MINISTERIE VAN VERKEER EN WATERSTAAT

Nr. 31019151

RIJKSWATERSTAAT ZEELAND

voor het verbeteren van de glooiingconstructie ter plaatse van de Stormesandepolder en polder De Breede Watering Bewesten Yerseke tussen dp 1578+50m en dp 1621+43m met bijkomende werken in de gemeenten Goes en Kapelle

DWARSPROFIEL 5 bestaand

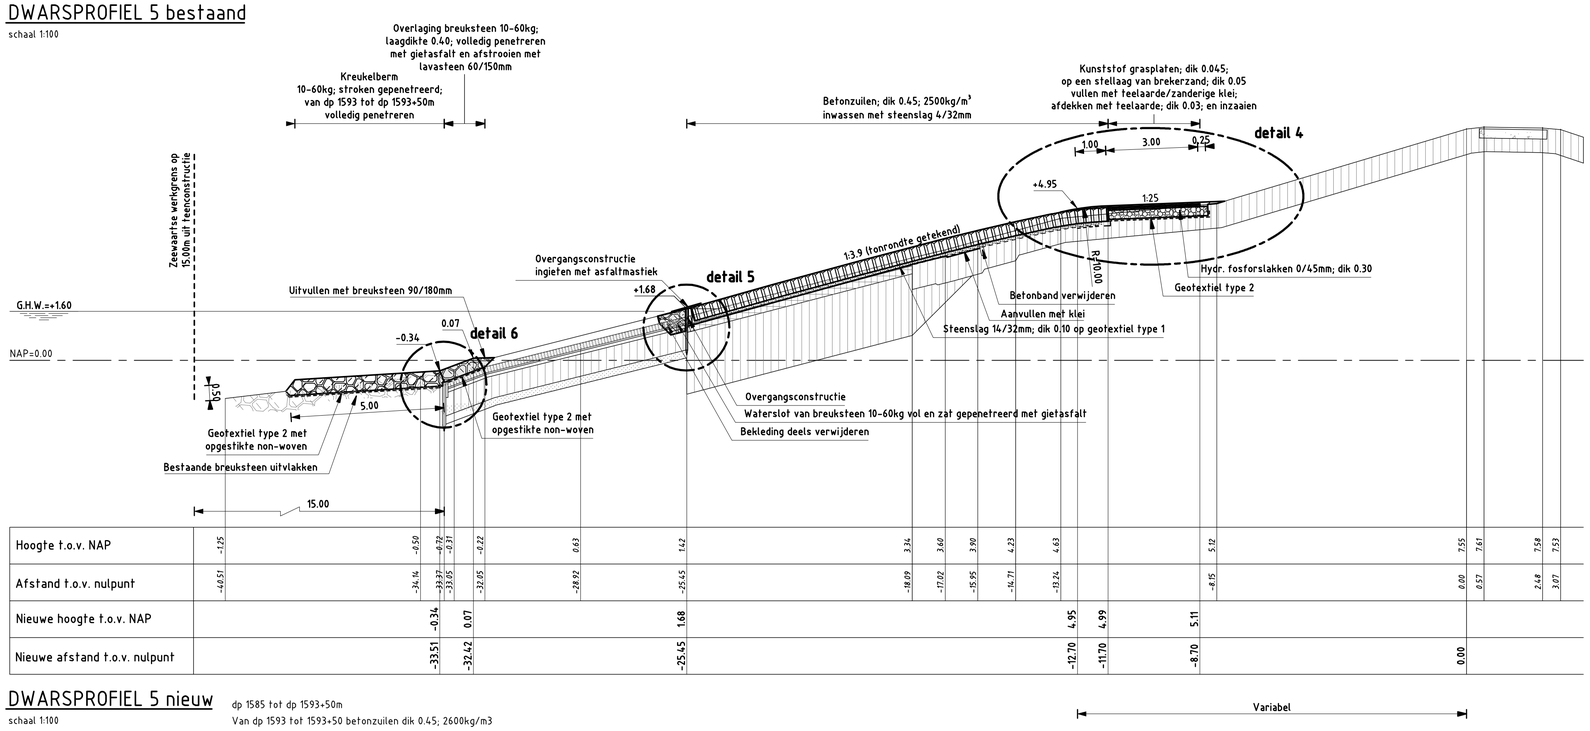
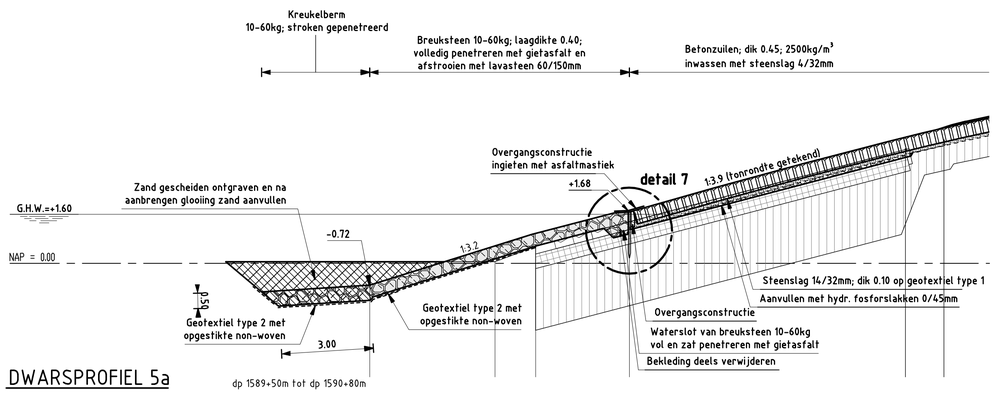
ZLRW-2009-01115;	Teksten aangepast Detail 14 aangegeven In verklaring Open steenasfalt aangegeven
ZLRW-2009-01116;	In verklaring Open steenasfalt aangegeven Arcering toegevoegd
ZLRW-2009-01117;	In verklaring Open steenasfalt aangegeven
ZLRW-2009-01118;	Taludhelling gewijzigd van 1:2.76 naar 1:2.8 Detail 14 aangegeven In verklaring Open steenasfalt aangegeven Teksten aangepast
ZLRW-2009-01119;	Teksten aangepast Details 13 en 14 aangegeven Brekerzand onder doorgroeistenen aangegeven
ZLRW-2009-01120;	Teksten aangepast Details 13 en 14 aangegeven Brekerzand onder doorgroeistenen aangegeven
ZLRW-2009-01121;	Teksten aangepast Details 13 en 14 aangegeven Waterslot aangepast Brekerzand onder doorgroeistenen aangegeven
ZLRW-2009-01122;	Detail 1; Teen afgedekt met breuksteen Detail 4; Fosforslakken aangegeven onder betonzuilen Detail 5 en 7; Paallengte gewijzigd van 1.50 naar 1.80 Detail 7; Waterslot aangepast Detail 13; Brekerzand onder doorgroeistenen aangegeven Teksten duidelijker aangegeven Arceringen aangepast

DWARSPROFIEL 14 nieuw dp 1610+70m tot dp 1621

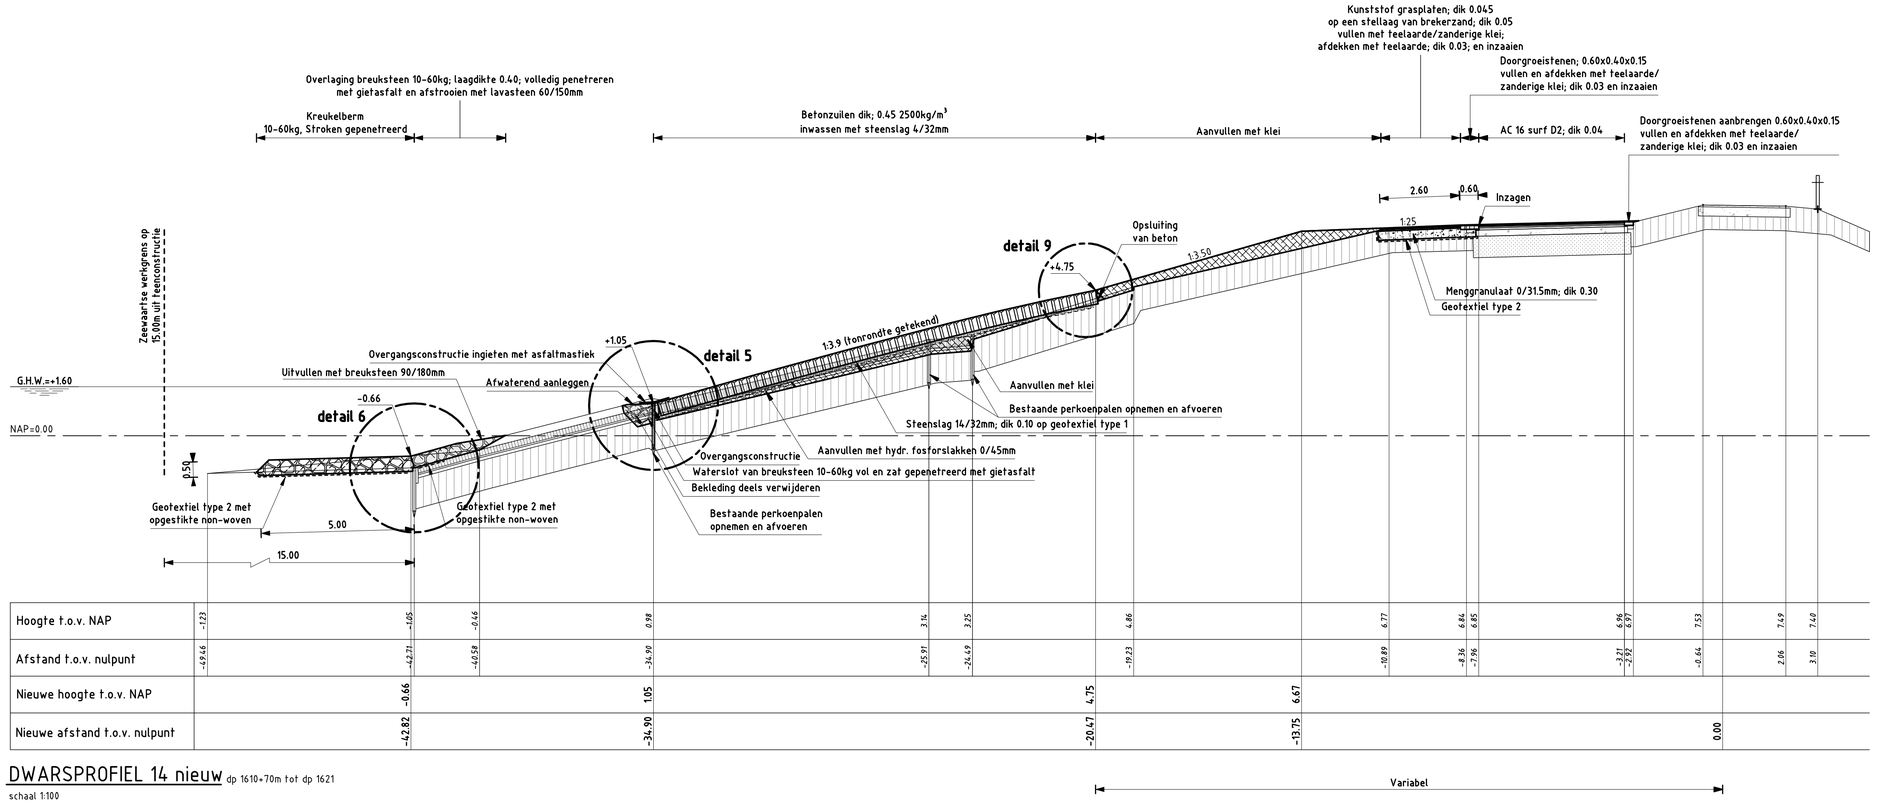
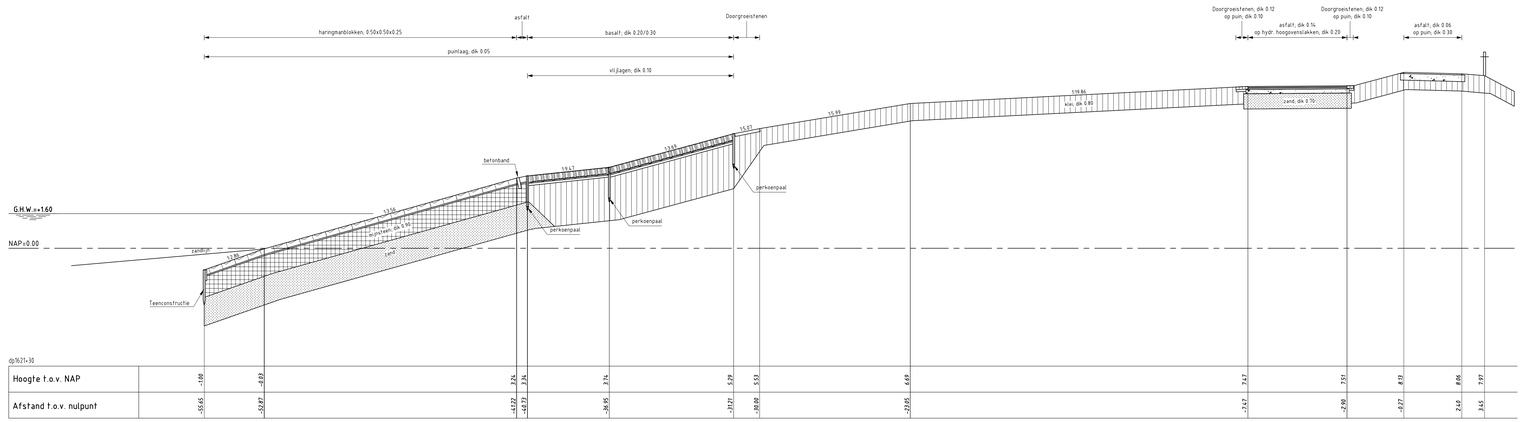
ZLRW-2009-01119;	Teksten aangepast Details 13 en 14 aangegeven Brekerzand onder doorgroeistenen aangegeven
ZLRW-2009-01120;	Teksten aangepast Details 13 en 14 aangegeven Brekerzand onder doorgroeistenen aangegeven
ZLRW-2009-01121;	Teksten aangepast Details 13 en 14 aangegeven Waterslot aangepast Brekerzand onder doorgroeistenen aangegeven
ZLRW-2009-01122;	Detail 1; Teen afgedekt met breuksteen Detail 4; Fosforslakken aangegeven onder betonzuilen Detail 5 en 7; Paallengte gewijzigd van 1.50 naar 1.80 Detail 7; Waterslot aangepast Detail 13; Brekerzand onder doorgroeistenen aangegeven Teksten duidelijker aangegeven Arceringen aangepast
ZLRW-2009-01123 en 01124;	Teksten duidelijker aangegeven
